# OSSERVAZIONI AL PROGRAMMA DEGLI IMPIANTI DI TELEFONIA MOBILE E PROPOSTE DI CONTRODEDUZIONI

Nell'ambito del procedimento di adozione in via preliminare del Programma degli Impianti di Telefonia Mobile (Deliberazione G.C. n. n. 89/2025 del 16/04/2025), è stata pubblicata sul sito istituzionale, sezione Garante Informazione Partecipazione (https://garante-informazione-partecipazione.comune.empoli.fi.it/procedimenti-in-corso/programma-comunale-degli-impianti-radio-base/), la relativa documentazione tecnica, rappresentata dalla relazione tecnica, dalla mappa delle localizzazioni e dal Regolamento Comunale per l'Installazione di Impianti di Telecomunicazioni, con l'invito a presentare eventuali osservazioni.

### - Sito n. 9 (Magazzini Comunali)

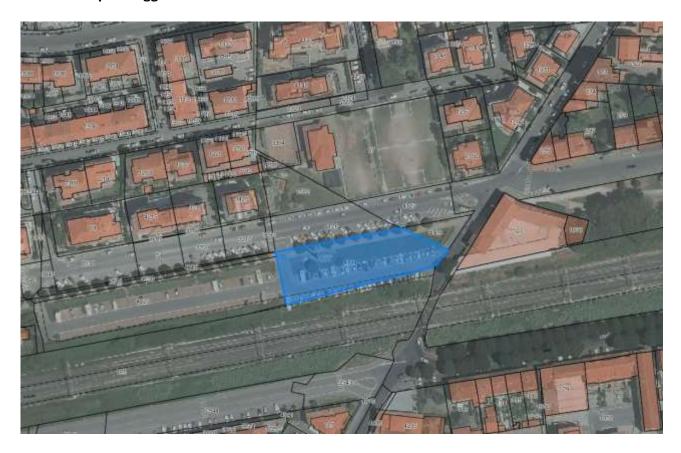
E' pervenuta un'osservazione da parte di una cittadina che chiede di rivedere la collocazione dell'impianto, tenendo conto del carico preesistente degli impianti (due nella zona), della densità abitativa e della necessità di tutelare la salute dei cittadini, prediligendo soluzioni alternative, come il posizionamento in aree non residenziali, industriali o comunque distanti dalle abitazioni.

Osserva	zione 22
Richiedenti	Individuazione
	Magazzini Comunali
MARIA PIA MAGNANI	Sito n. 9
	ld. catastali: Fg 14 Plla 105 e particelle
	limitrofe
Sintesi dell'osservazione	Proposta di controdeduzione
Esprime contrarietà all'installazione di un	1. La coesistenza di impianti in una determinata
nuovo impianto radio base presso "Area	area dipende dai livelli di impatto
Magazzini Comunali" situato di fronte alla sua	elettromagnetico determinati nell'area
abitazione, in via Bonistallo n. 63, per i seguenti	circostante. Questi livelli sono stati stimati ir
motivi:	forma preventiva includendo anche i

Proposta Ufficio: non accolta (non accolti punto 1, 2, 3 e 4)
